DIR N°: 865/2015 REMITE INFORME FINAL QUE INDICA.

Adjunto remito a Ud., para su conocimiento y fines pertinentes, Informe Final N°2, de 2014, debidamente aprobado, sobre fiscalización a las obras del contrato "Concesión Aeropuerto Cerro Moreno de Antofagasta", a cargo de la Coordinación de Concesiones de la Dirección General de Obras Públicas.

INFORME FINAL N° 02, DE 2014, SOBRE  
INSPECCIÓN TÉCNICA A LA OBRA  
"CONCESIÓN AEROPUERTO CERRO  
MORENO DE ANTOFAGASTA".

Foto 13.- Ventana de baño N° 2, edificio SAR, con problemas de apertura.

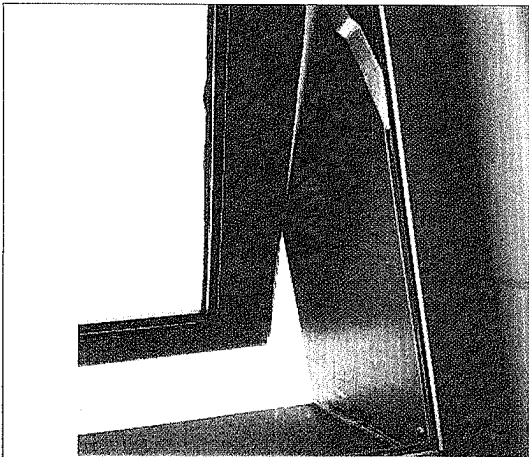
Se constató que tanto la ventana de aluminio V2, ejecutada en la fachada norte, como también la ventana del baño N° 2 del edificio SAR, a la fecha de la visita inspectiva realizada por este Organismo de Control, presentaban roces durante su utilización atribuibles a una instalación deficiente o la provisión de un producto defectuoso (Fotografías N<sup>os</sup> 12 y 13, anexo fotográfico).

Lo anterior, incumple lo estipulado en el artículo 4.8.4. Ventanas de Aluminio, de las especificaciones técnicas del proyecto,

Sobre el particular, el Servicio manifestó que las observaciones relativas a roces en el accionar de las citadas ventanas fueron corregidas el 3 de junio de 2014. Por su parte, debe indicarse que durante la nueva visita a terreno efectuada por esta Contraloría Regional, se revisó este aspecto, apreciándose el correcto funcionamiento de las ventanas aludidas, por lo que procede dar por subsanada la observación.

Foto 14.- Oficina N° 1, edificio SAR, deficiente terminación de pintura.

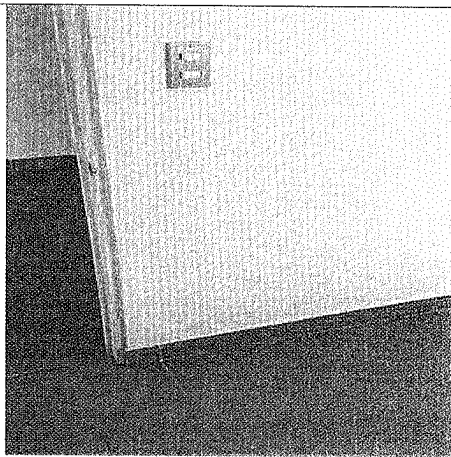
Se advirtió, en general, un deficiente acabado de la partida de pinturas en los espacios interiores de los edificios SAR y Casino DGAC, evidenciados mediante variaciones de tonalidad y sectores sin cubrir totalmente (Fotografías N<sup>os</sup> 14 y 15, anexo fotográfico).

De lo anterior, se deduce un incumplimiento al artículo 4.10.1. Preparación de la Base, de las respectivas especificaciones técnicas, en las cuales se dispone que “Se darán las manos necesarias hasta que las superficies por pintar queden perfectamente cubiertas.”

En su respuesta, el Servicio señaló que la Sociedad Concesionaria realizó un remate general de pintura al interior de los edificios, para dar homogeneidad en la terminación, y acompañó una fotografía para avalar sus dichos.

A su turno, esta Contraloría Regional practicó una nueva visita a la obra, para verificar la ejecución de lo manifestado, comprobándose que en los sectores descritos se efectuó la corrección comentada, debiendo entonces subsanar la presente observación.

Foto 16.- Bajadas de aguas lluvias, edificio SAR, discordante a proyecto.

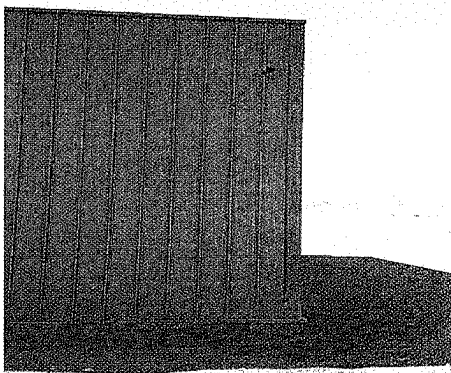
Se constató que las gárgolas correspondientes a la partida de bajada de aguas lluvias, presentes en el ítem 4.11.5, Bajadas, de las especificaciones técnicas de arquitectura que rigen el contrato y en los detalles de los planos de arquitectura del edificio SAR y Casino DGAC, no se encontraban ejecutadas según lo proyectado.

la estructura. Estas aguas se canalizarán según proyecto sanitario.” No obstante, en la obra se constató un desagüe mediante ducto de PVC sanitario, sin bajada canalizada de aguas lluvias, provocando acumulaciones de humedad imprevistas en el proyecto (Fotografías N<sup>os</sup> 16 y 17, anexo fotográfico).

En su contestación, el Servicio expuso que se instaló el desarrollo de la tubería de PVC desde la canaleta hasta la cota de terreno, a objeto de satisfacer las necesidades, fijando la tubería a planchas Hunter Douglas (HD) con abrazaderas y rematando en hojalatería pre pintada (utilizada en los remates fachada y techumbre HD). Precisó que dicha solución de bajadas de aguas lluvias, que no correspondían a las especificaciones técnicas EE.TT. ítem 4.11.6 y 4.11.5, se encuentra contenida en el plano SCFA-DGAC-PL-ARQ-10 Rev. (0), de los edificios Casino DGAC y SAR respectivamente, en los cuales se indica que el material de fabricación correspondía a PVC.

Considerando los argumentos y antecedentes aportados, y que fue posible verificar en terreno la efectiva ejecución de lo descrito, corresponde dar por subsanada la observación.

Foto 18.- Grifería kitchenette, edificio SAR, discordante a proyecto.

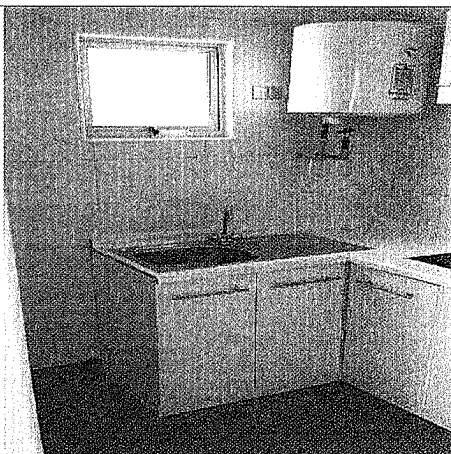
Se verificó que la grifería instalada en el sector de kitchenette del edificio SAR, el sector de lavado y el baño de casino N<sup>o</sup> 2 del Casino DGAC, no se condecía con lo estipulado en el artículo 5.1.2., Equipamiento Sanitario Artefactos Sanitarios, de las especificaciones técnicas del proyecto, toda vez que en ellas se indica que “Toda la grifería se consulta de primera calidad, antivandálica y con temporizador.”, situación que no ocurrió en la especie, al carecer dichos artefactos de temporizador (Fotografías N<sup>os</sup> 18 y 19, anexo fotográfico).

Sobre la materia, el Servicio replicó que las anomalías anotadas fueron indicadas a la Sociedad Concesionaria a través del folio del libro de inspección fiscal IF N° 440-CON, de fecha 22 de julio de 2014, para su solución en conformidad a las especificaciones técnicas del proyecto.

En una nueva visita de validación practicada por este Ente Fiscalizador el día 15 de mayo de la presente anualidad, se constató que las falencias evidenciadas fueron corregidas, procediendo entonces dar por subsanada la observación.

Foto 20.- Grifería baño de servicio N° 1, casino DGAC, suelta.

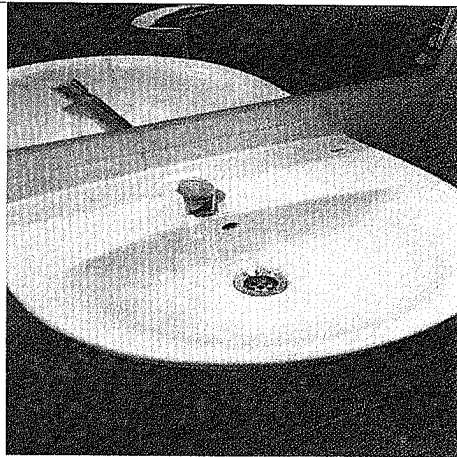
Al respecto, cabe agregar que la grifería del baño de servicio N<sup>o</sup> 1 del edificio de Casino DGAC se encontraba suelta y con filtraciones en la conexión de desagüe a muro, los receptáculos de los baños de servicio N<sup>o</sup> 1 y 2 del antedicho edificio se encontraban picados, y en los baños de los edificios SAR y Casino DGAC, la provisión de los embellecedores de conexión del desagüe de los lavamanos al muro no se habían fijado, vulnerando lo dispuesto en el mencionado artículo 5.5.1., de la OGUC (Fotografías N<sup>os</sup> 20 a 23, anexo fotográfico).
